南京江北新区管理委员会建设项目批前公示

NO. 新区2018G03地块项目规划许可变更

该项目于2019年9月12日领取建设工程规划许可证（证号：建字第320111201910401号）。因施工图审查修改及项目进一步深化，对该项目进行调整，具体调整内容如下：

3#酒店五层平面图

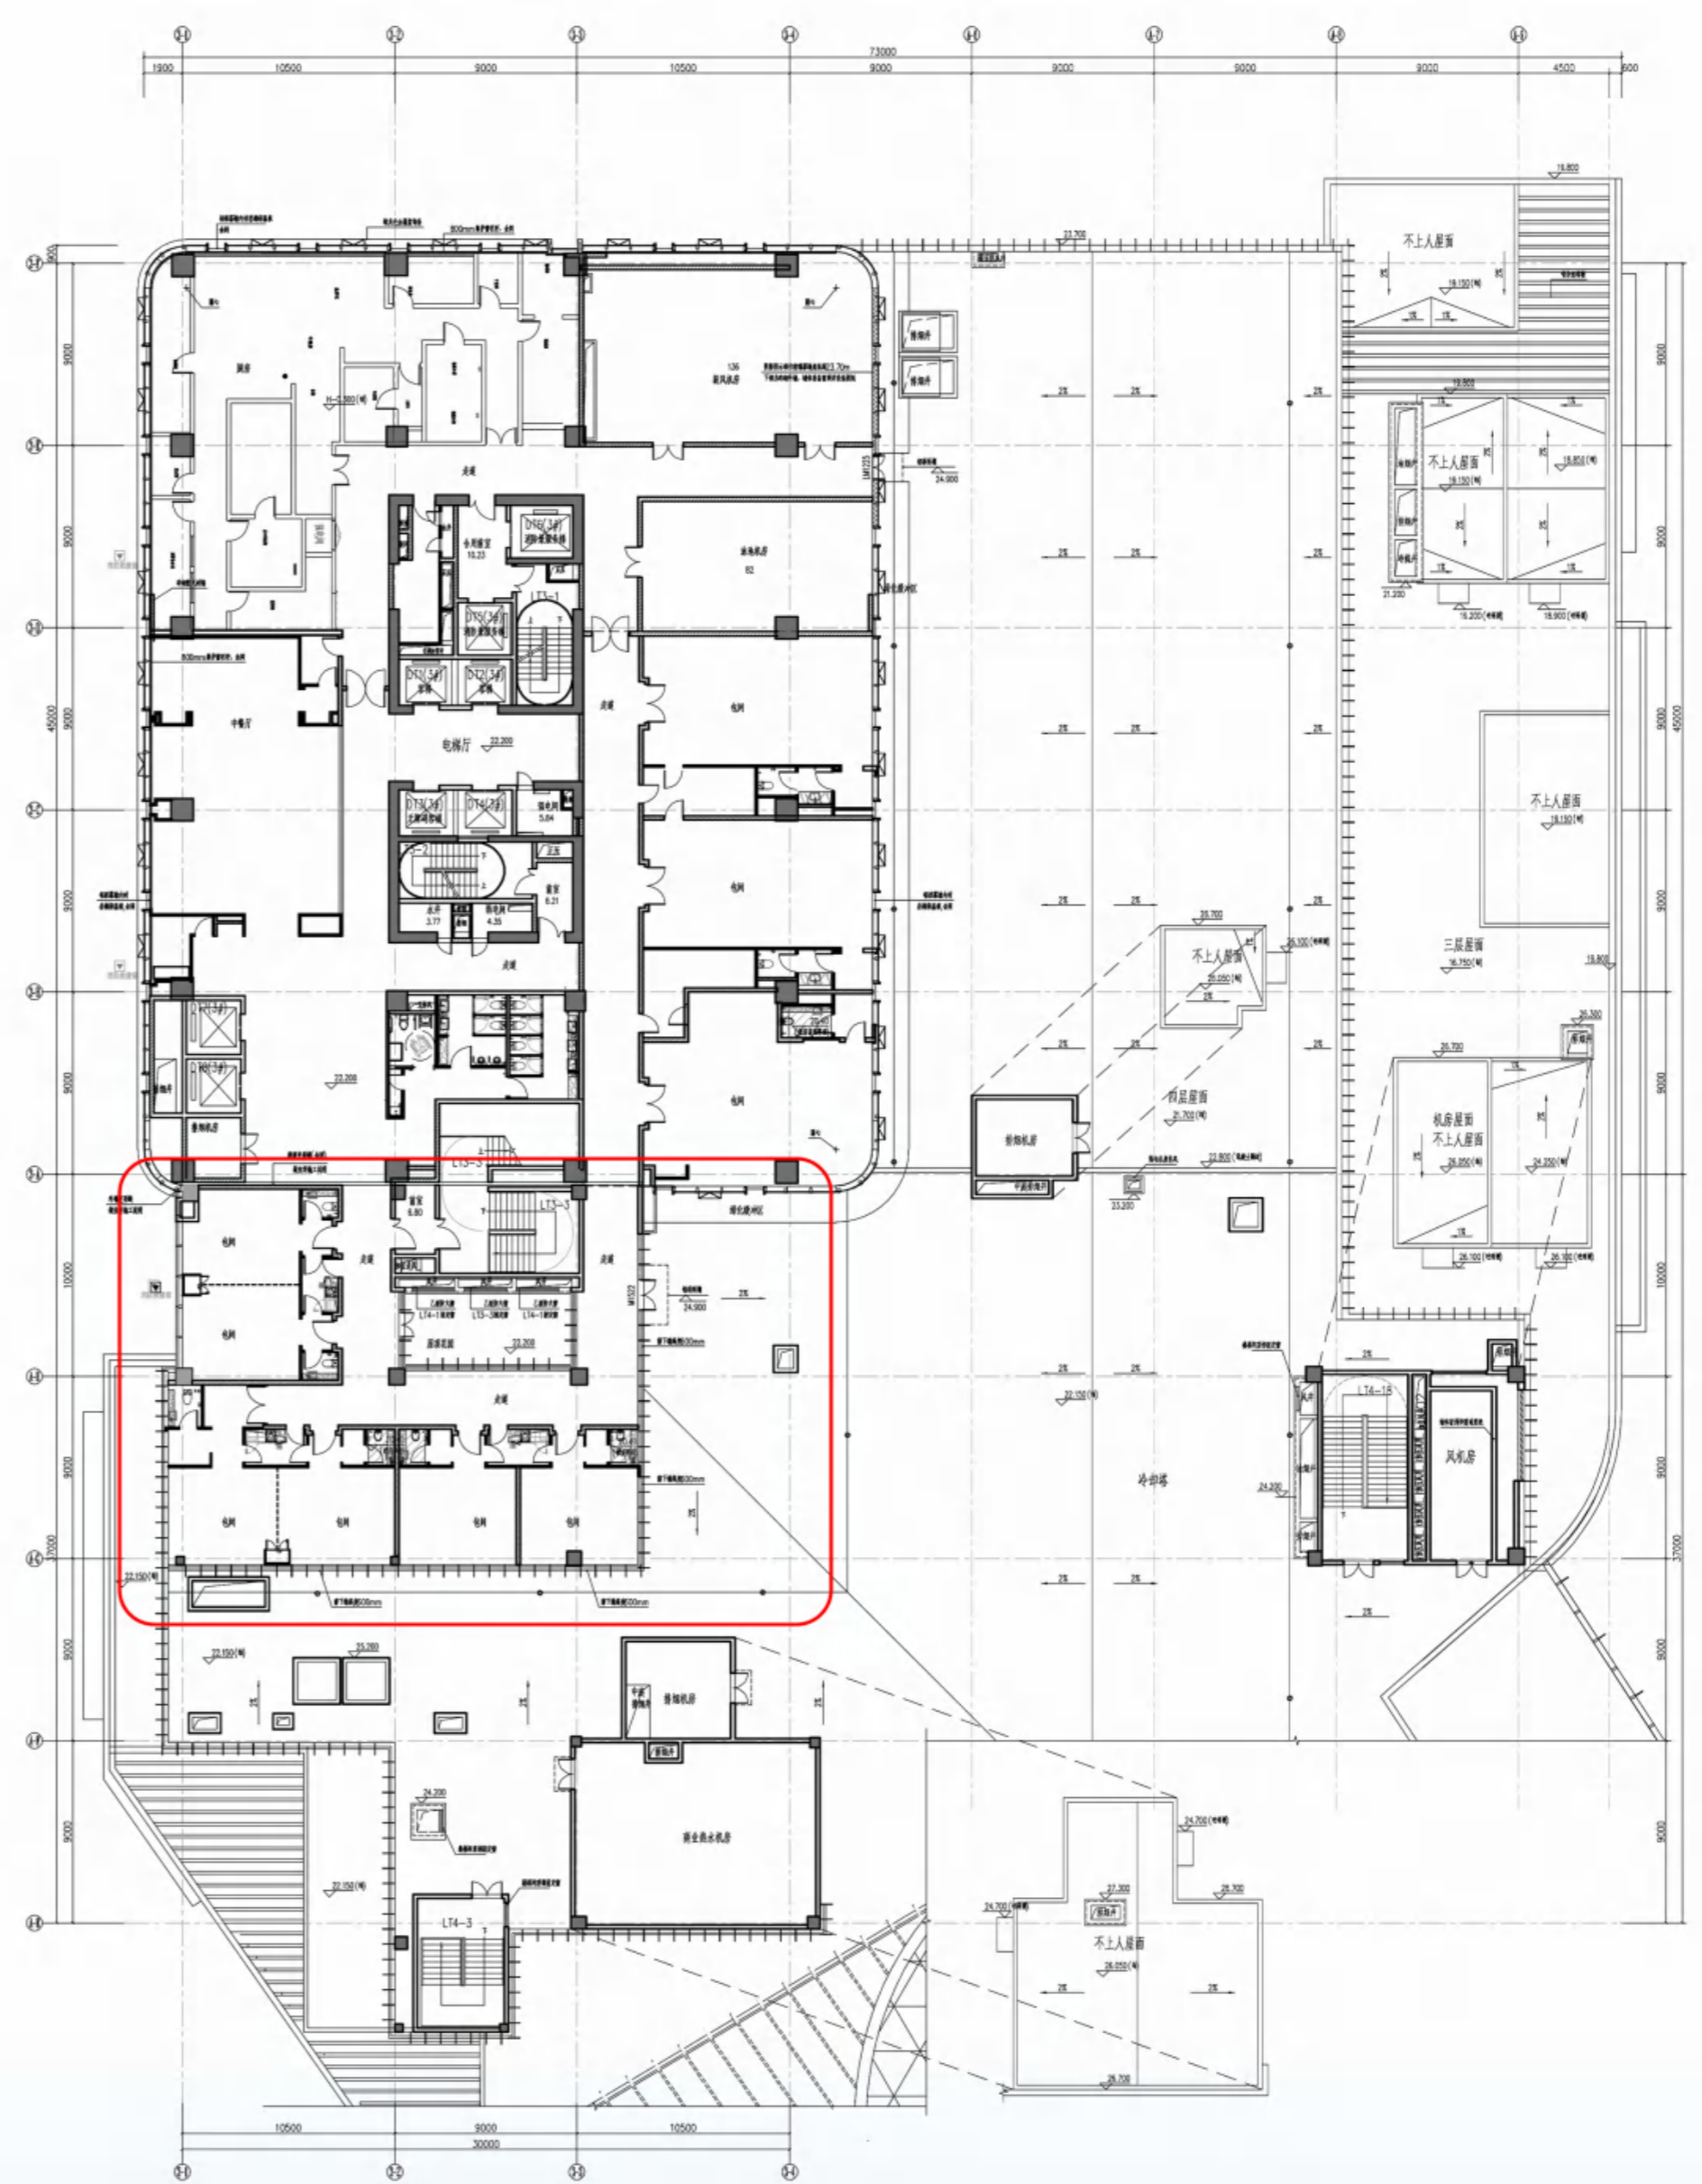
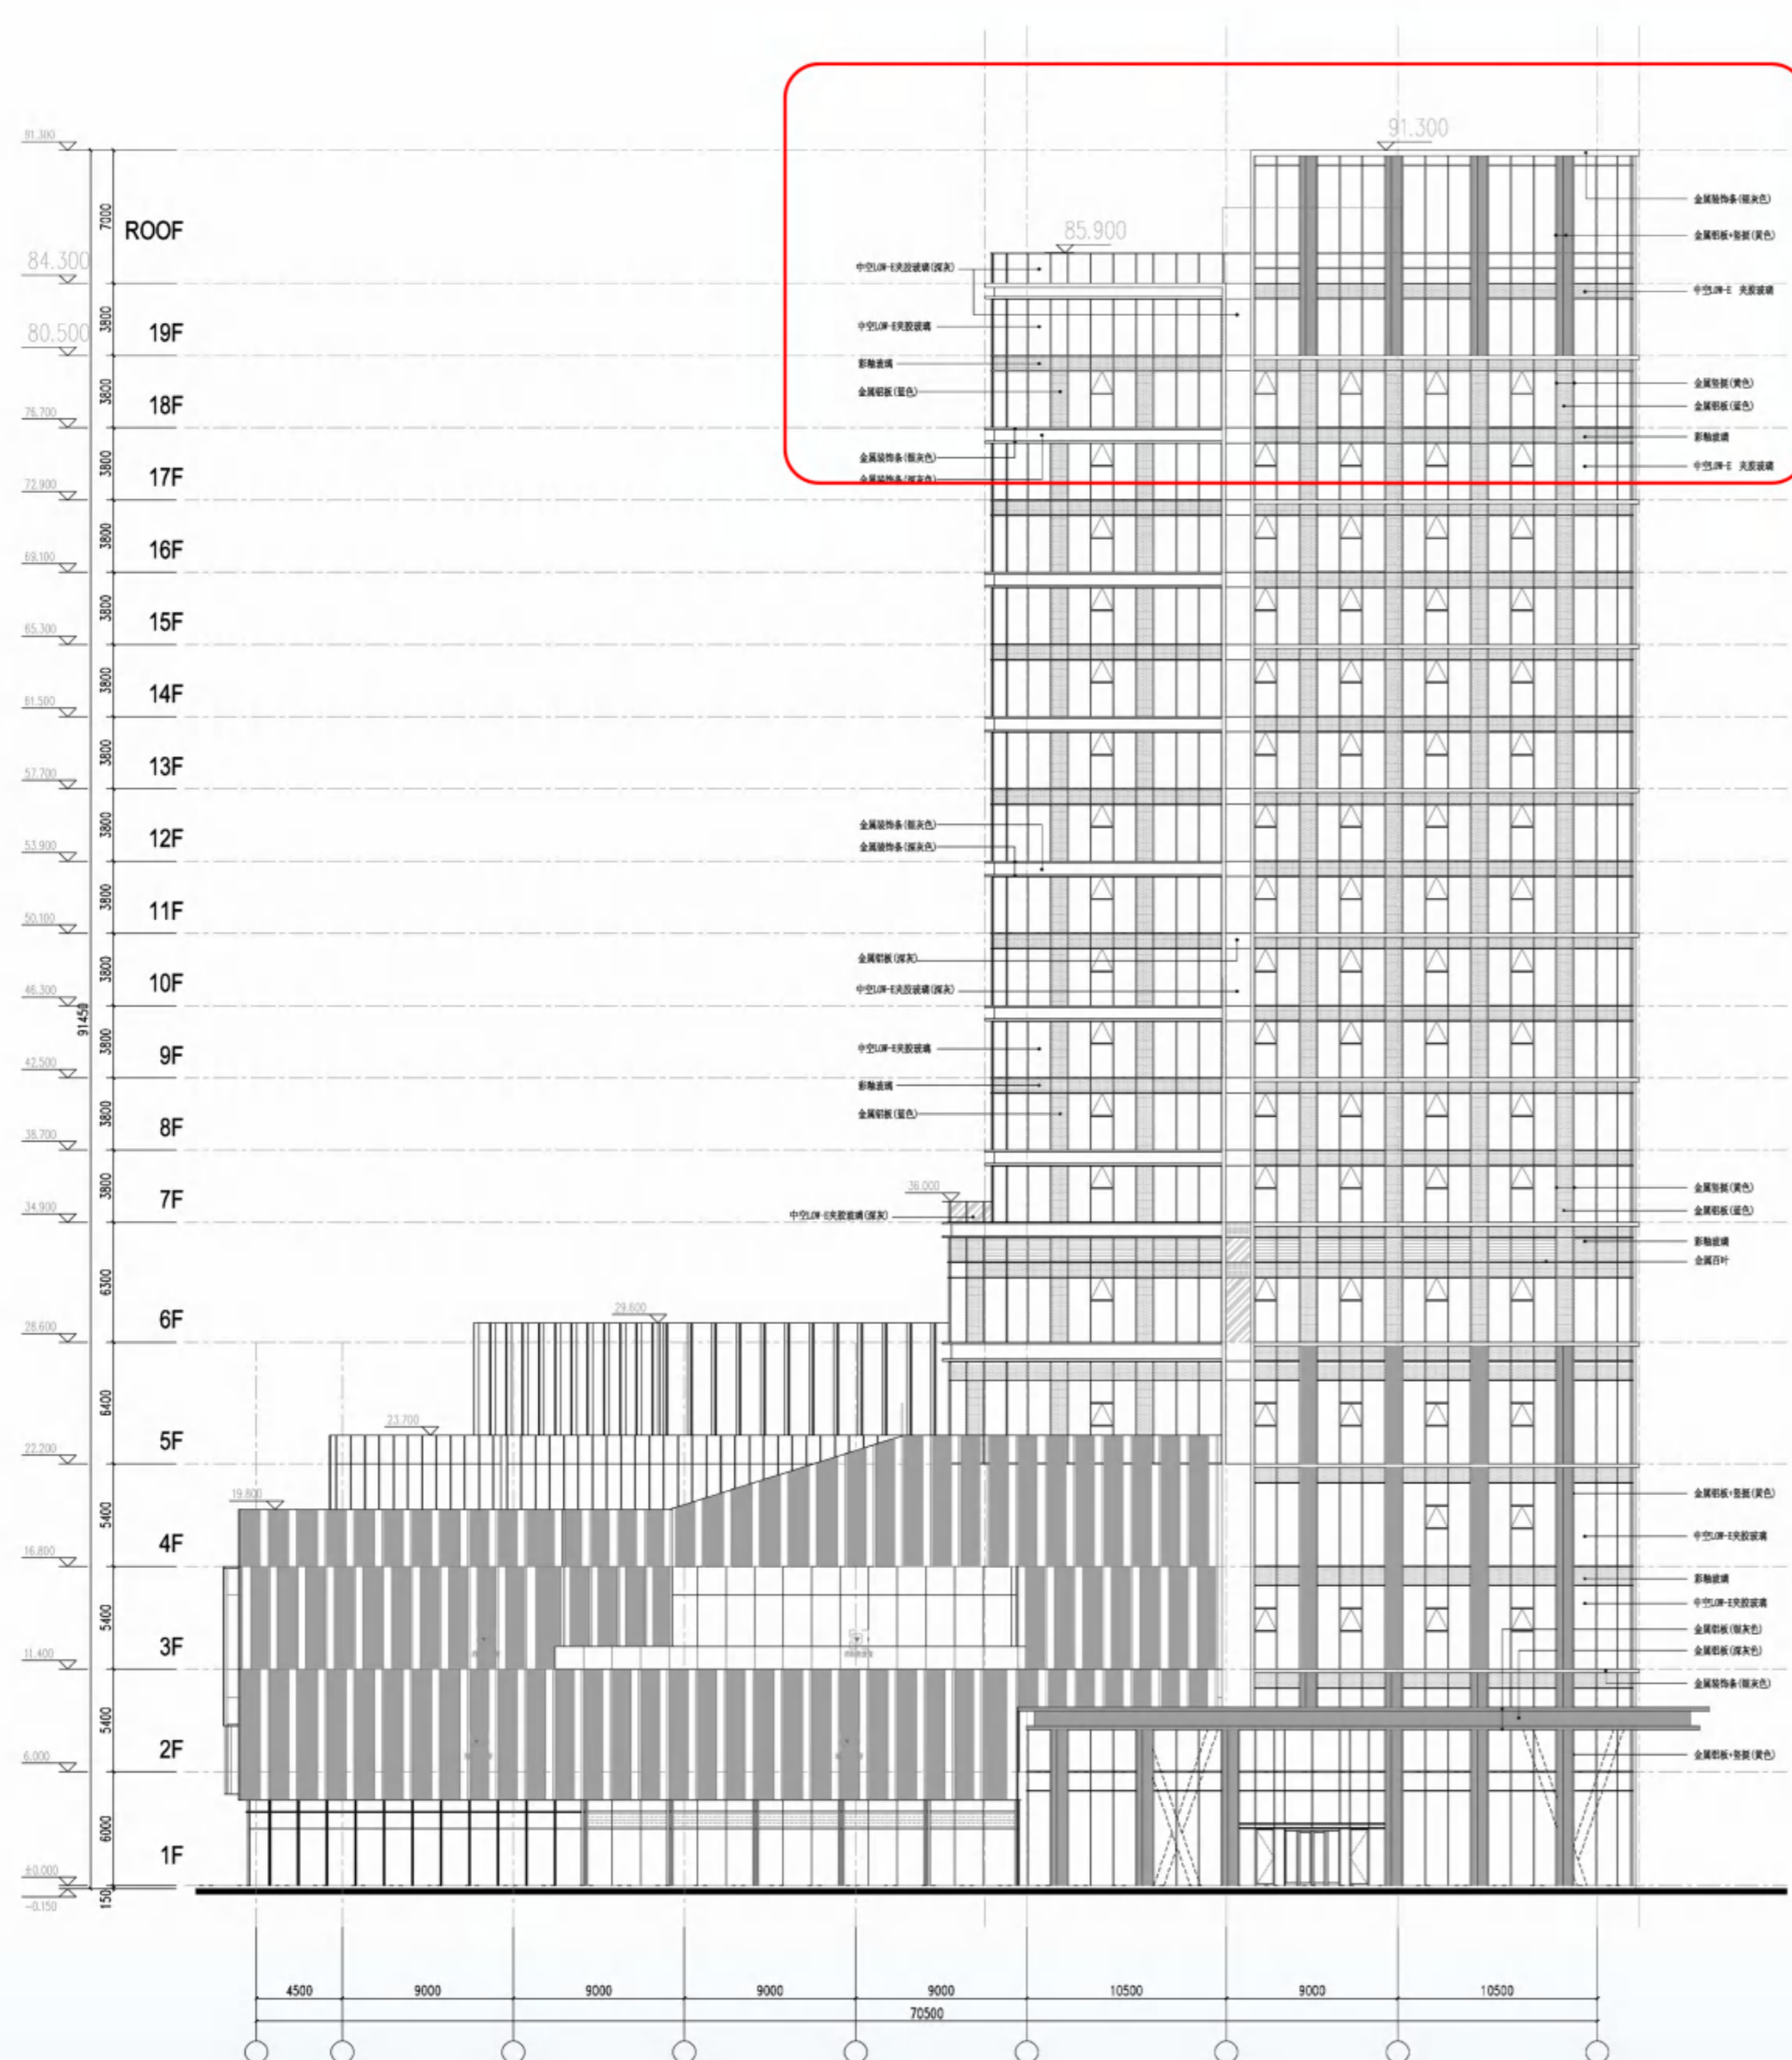
3#酒店：五层中餐厅包间平面轮廓修改。平面内部隔墙分隔尺寸根据内装修设计调整。

3#酒店北立面图

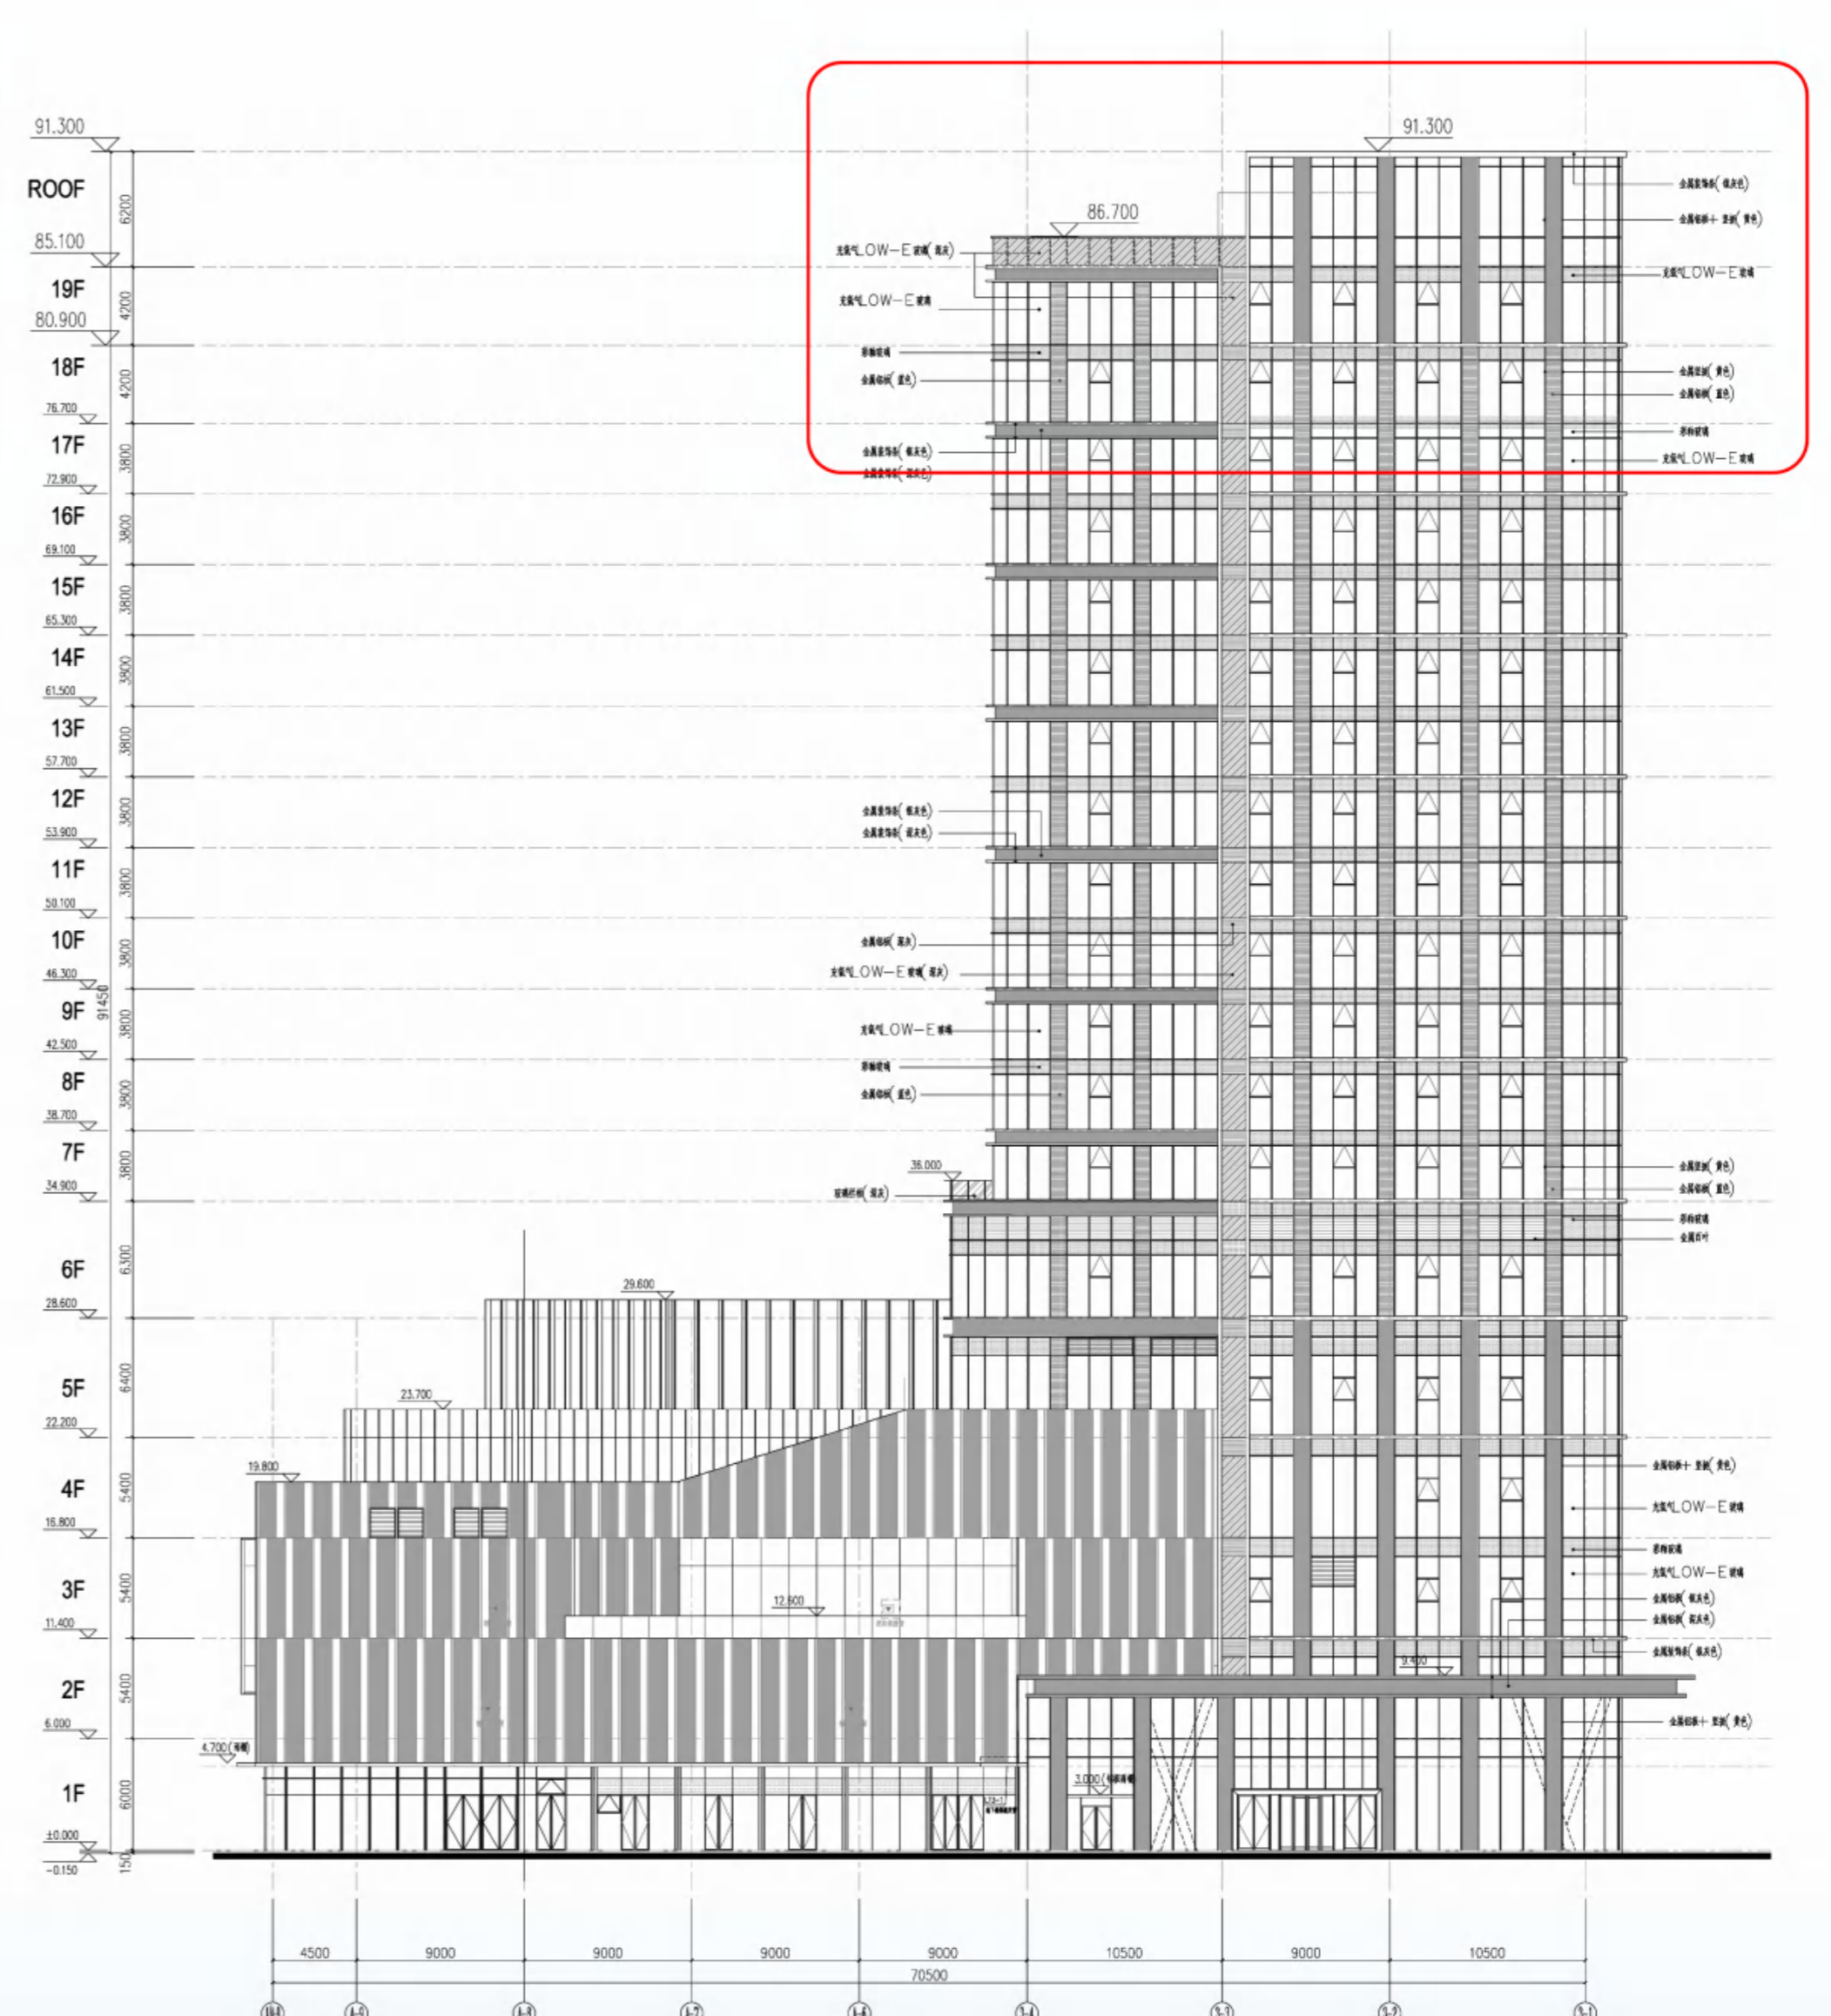
3#酒店：18、19层层高各加高400mm，19层原标高80.50m，修改后标高为80.90m；
屋顶层原标高84.30m，修改后标高为85.10m。
幕墙最高点标高91.30m不变，建筑总高度不变。
